COMMISSION DE
**LA CAPITALE
NATIONALE**

**PROMENADE
SAMUEL-DE
CHAMPLAIN
PHASE 3**

Réponses à la
lettre du MELCC
du 9 juin 2017

Novembre 2018

Esquisse à jour de la station de la Voile (secteur Famille) et de la configuration du stationnement.

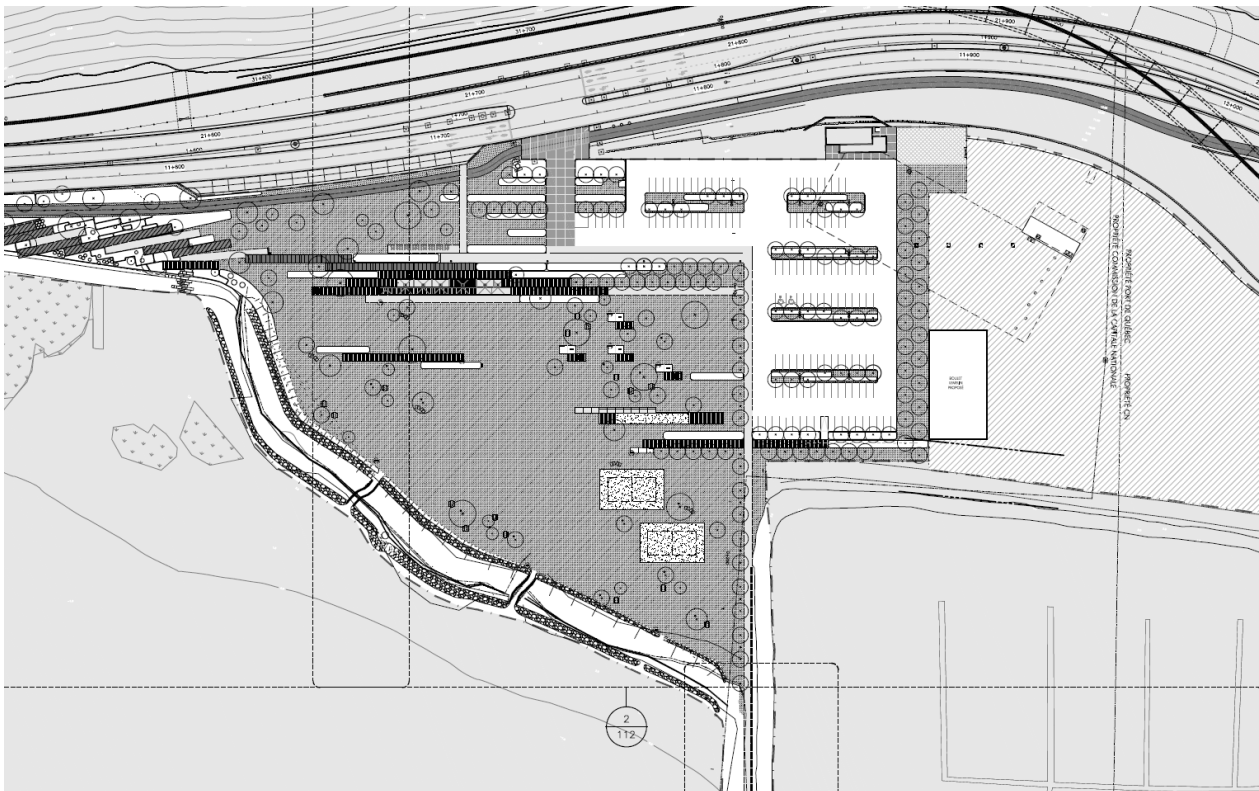
- **Détailler le design retenu et le nombre de places de stationnement prévues sur le terrain situé au-dessus du réservoir de rétention des eaux usées, à proximité du pôle d'attraction que représenteraient le secteur Famille et celui de la plage existante.**

La révision du concept pour intégrer le nouveau viaduc permet la création de 122 places de stationnement, tel qu'illustré sur le dessin qui suit.

Esquisse à jour de la station de la Voile (secteur Famille) illustrant les deux accès en pente naturelle à la plage de sable naturelle.

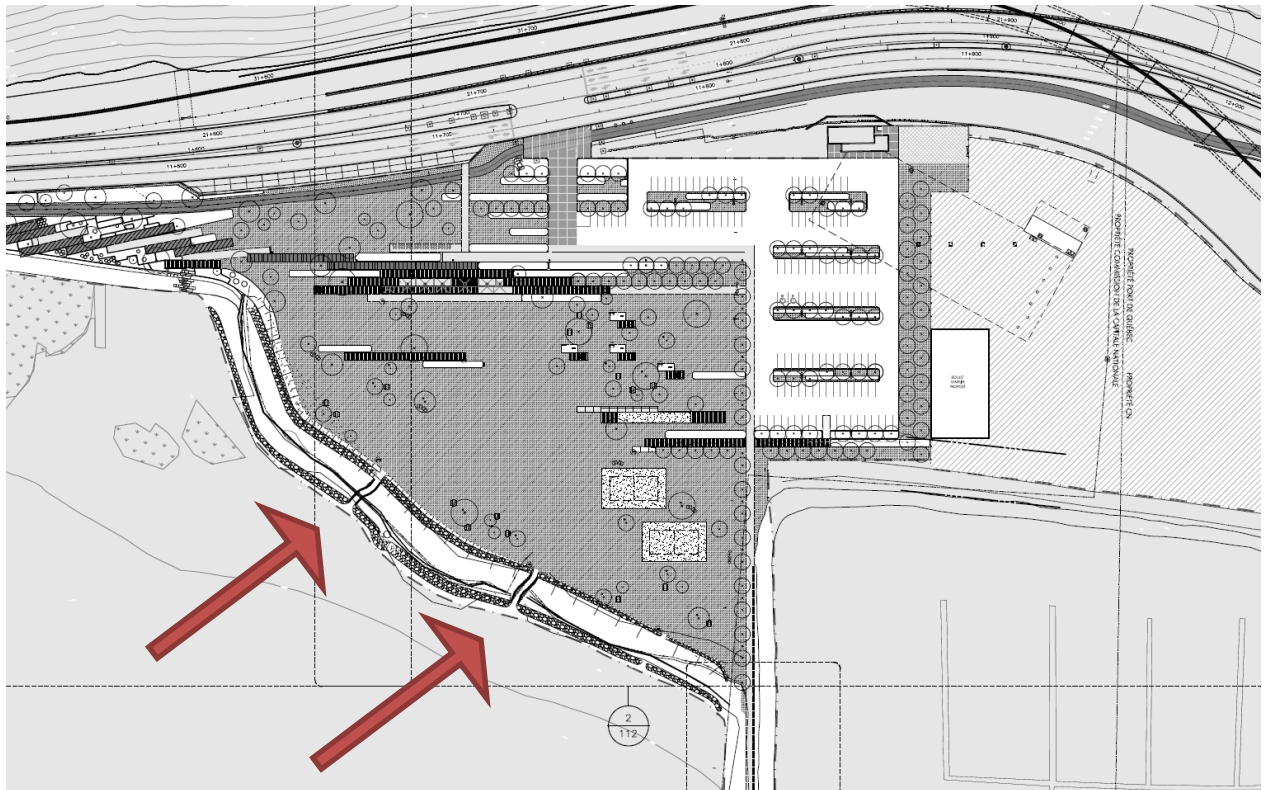
- L'initiateur doit détailler le concept d'intégration, dans le secteur Famille, de la mise à l'eau de petites embarcations non motorisées (canots ou kayaks), et dans quelle mesure un service de location, d'entreposage et d'entretien de petites embarcations est prévu dans ce secteur.

La mise à l'eau d'embarcations légères (qui se transportent manuellement : canot, kayak, planche à voile, etc.) ne sera pas limitée au secteur Famille. Comme c'est le cas dans la phase 1 actuellement, tous les points d'accès à l'eau (il y en a quatre) permettent la mise à l'eau d'embarcations légères. Ainsi, les cinq nouveaux accès prévus dans la phase 3 permettront la mise à l'eau. Par ailleurs, le secteur Famille, par sa configuration (proximité du stationnement, pente et rive naturelle, etc.), est celui qui offre l'accès le plus intéressant et qui sera probablement privilégié par les usagers.

Le secteur Famille offrira deux accès en pente naturelle dans la rive. Chacun de ces accès aura une largeur approximative de 5 mètres. Revêtu d'un mélange de sable et de gravier, l'accès sera dans une légère pente de 15:1.
